Inspekce městského úřadu ve Studénce

Městský úřad
náměstí Republiky 762
742 13 Studénka, Butovice

Vypracoval
DEKPROJEKT s.r.o.

Vizuální prověření stavu nemovitosti

obr. /5/ Mechanické poškození vnější omítky na severozápadní straně fasády

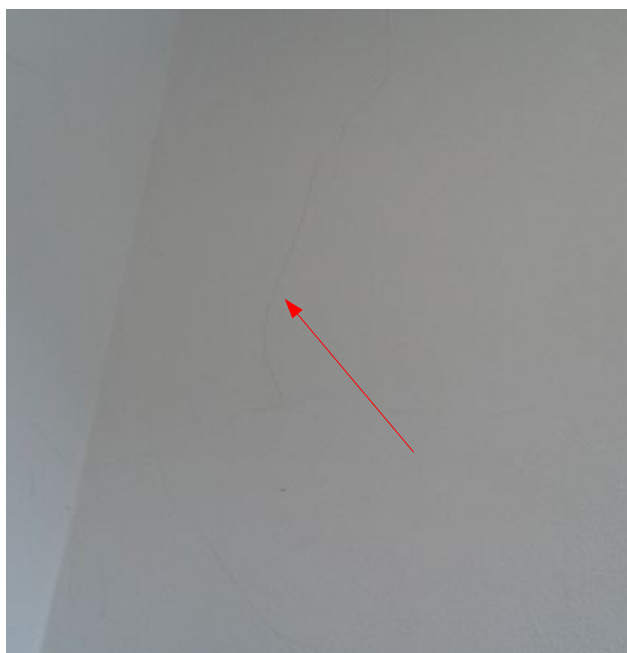
Po rekonstrukci se na vnějším líci fasády nacházejí drobné poškození probarvené omítky. Výztužná tkanina není chráněna před účinky vnějších vlivů – doporučujeme provedení opravy (obr. /5/).

obr. /13/ Okenní křídla jsou zasklena izolačními trojskly

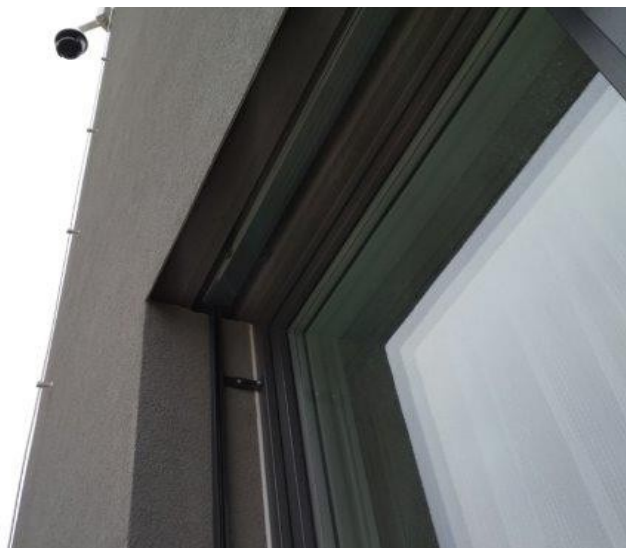
Okenní otvory jsou po rekonstrukci vyplněny plastovými okny s izolačními trojskly (obr. /13/). Ze strany exteriéru jsou okna opatřeny šedou fólií (obr. /12/) a ze strany interiéru jsou okna bílá. Okenní výplně jsou z vnější strany doplněny oplechováním parapetu z pozinkovaného plechu opatřeného šedým lakem (obr. /14/) a z vnitřní strany bílým plastovým parapetem. Tloušťka okenního rámu je 82 mm.

obr. /16/ Nášlapná vrstva komunikačních prostorů je tvořena teracovou dlažbou

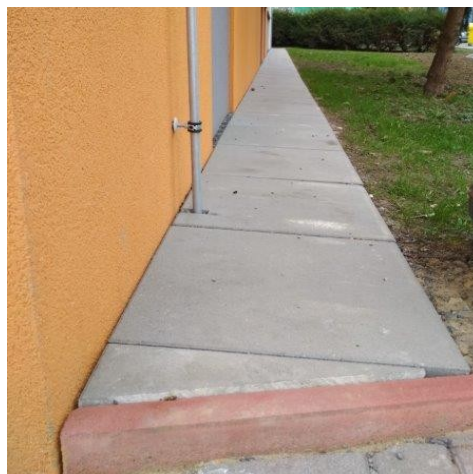
Skladby podlah na úrovni terénu neobsahují dostatečné zateplení. Nášlapná vrstva podlah se liší podle druhu a účelu místnosti. Nášlapná vrstva komunikačních prostorů je tvořena teracovou dlažbou (obr. /16/), v kancelářích se nacházejí koberce, na WC zánovní keramická dlažba (obr. /17/) a v sále je nášlapná vrstva tvořena z PVC.

Rovinnost podlah odpovídá době realizace. V důsledku nerovností dochází ke zvýšenému namáhání a snížení životnosti nášlapných vrstev.

obr. /21/ Nedostatečné vytažení hydroizolační fólie na výduch VZT hlavice

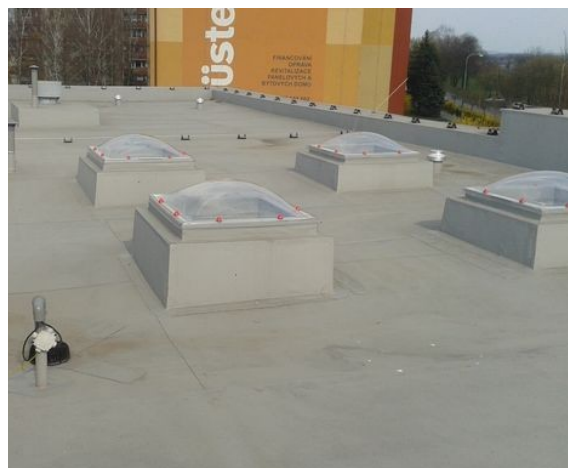
Hydroizolační fólie je nedostatečně vytažená na ventilační komínky (obr. /21/) a kovovou konstrukci (obr. /22/).

- Hydroizolační fólie je nedostatečně vytažená na výduchy hlavic VZT (obr. /21/) a kovovou konstrukci (obr. /22/). Dle ČSN^[3] čl. H.2 se ...“Hydroizolační povlaky se doporučuje převádět na prostupující konstrukce, např. atiky, nadstřešní zdivo, tlumicí komory, obruby světlíků, průniky potrubí apod., do výšky nejméně 150 mm nad vnější povrch přiléhající střešní plochy.“
- Před tělesy vystupujícími nad střešní rovinu není ve spádu střechy vytvořena rozháňka (obr. /23/), která by napomohla k snadnějšímu obtoku srážkové vody, která přitéká po povrchu střechy k tělesu vystupujícímu nad střešní rovinu.
- Z líce obvodového zdiva vystupují klempířské prvky, které nesplňují požadovaný normový spád 3° (5,24%). Jedná se především o sklon oplechování parapetů (obr. /25/).

Hydroizolační fólie není dostatečně vytažená na některé prostupující prvky vystupující nad střešní rovinu, jako jsou například výduchy hlavic VZT a kovové konstrukce. Nedostatečné vytažení fólie může mít za následek zvýšené namáhání styku povlakové hydroizolace a prostupujícího prvku a v případě vzniku lokálních netěsností zatékání do skladby střešního pláště.

obr. /29/ Zápachová uzavírka s flexibilní trubicí

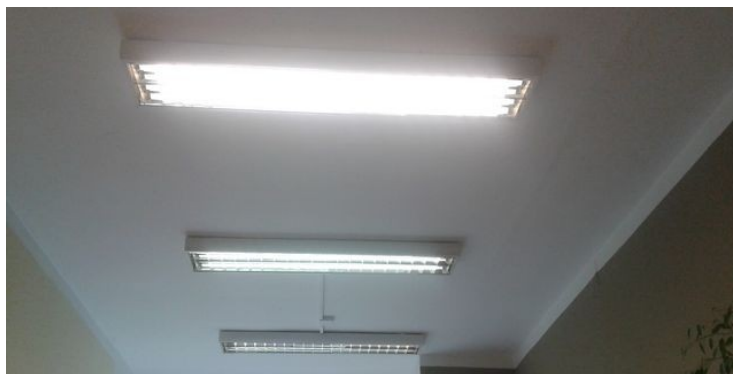
Na WC jsou umyvadla doplněna zápachovou uzavírkou s flexibilní trubicí (obr. /29/). Dané řešení neumožňuje provádění čištění zápachových uzavírek.

- Dle dostupných informací v místnosti číslo 27 po víkendu teče rezavá voda. Doporučujeme prověřit stav původního vodovodu.
- Na WC jsou umyvadla doplněna zápachovou uzavírkou s flexibilní trubicí (obr. /29/). Dané řešení neumožňuje provádění čištění zápachových uzavírek.
